<b>Anlage A) – Abwägungsliste</b>			
Bebauungsplan Nr. 34 / Kaster			
Stellungnahmen im Rahmen der frühzeitigen Beteiligung § 3 Abs. 1 und § 4 Abs. 1 BauGB			
<b>Ifd. Nr.</b>	<b>Verfasser d. Stellungnahme</b>	<b>Stellungnahme</b>	<b>Abwägung</b>

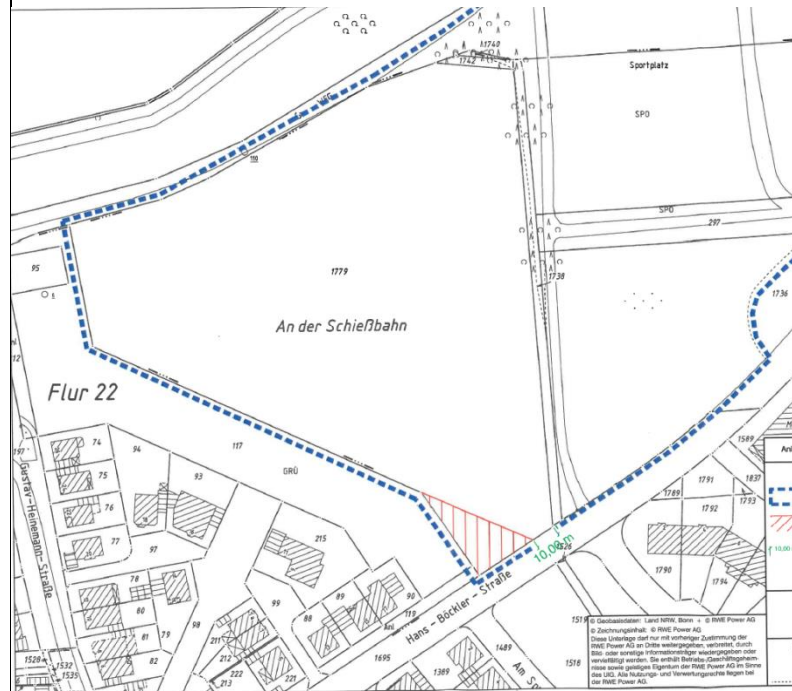
9.	<b>PLEdoc GmbH, Essen, 13.09.2018</b>	<p>Mit Bezug auf Ihre o.g. Maßnahme teilen wir Ihnen Nachfolgendes mit:</p> <p>Maßgeblich für unsere Auskunft ist der im Übersichtsplan markierte Bereich. Dort dargestellte Leitungsverläufe dienen nur zur groben Übersicht.</p>

Von uns verwaltete Versorgungsanlagen der nachstehend aufgeführten Eigentümer bzw. Betreiber sind von der geplanten Maßnahme nicht betroffen:

Die Stellungnahme wird zur Kenntnis genommen.

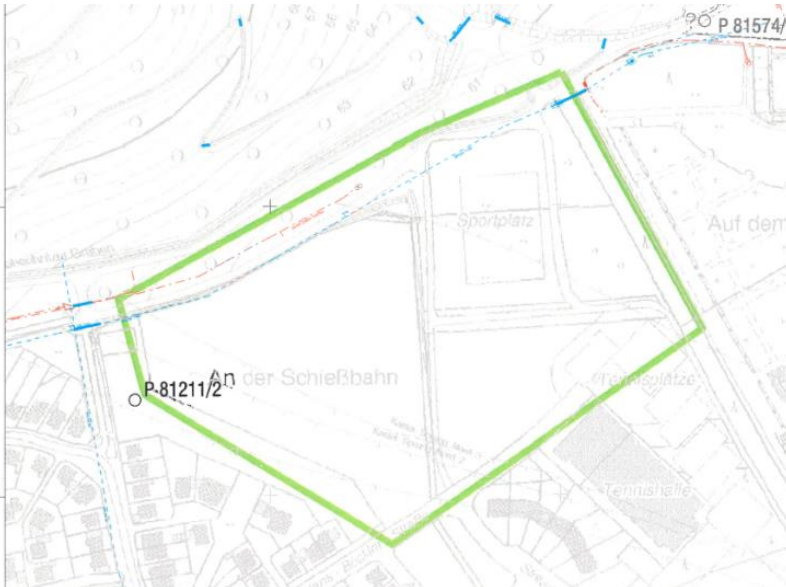
23.	<p><b>Erftverband, Bergheim, 16.10.2018</b></p>	<p>Die Grundwasseroberfläche ist im Bereich des Bebauungsplanes im oberen Grundwasserstockwerk durch den Braunkohlentagebau abgesenkt. Vor Beginn der Sumpfungmaßnahmen wurden flurnahe Grundwasserstände gemessen. Bei diesbezüglichen Rückfragen wenden Sie sich bitte an Frau Lenkenhoff, Abteilung G1 – Grundwasser, Tel.-Nr.</p>	<p>Im Bebauungsplan wird unter C Hinweise 7. ‚Grundwasserverhältnisse‘ auf die durch Sumpfungmaßnahmen des Braunkohlebergbaus bedingten Grundwasserabsenkungen hingewiesen. Des Weiteren wird auf den Grundwasserwiederanstieg hingewiesen, der nach Beendigung der Sumpfungmaßnahmen zu erwarten ist und den daraus resultierenden Bodenbewegungen.</p>
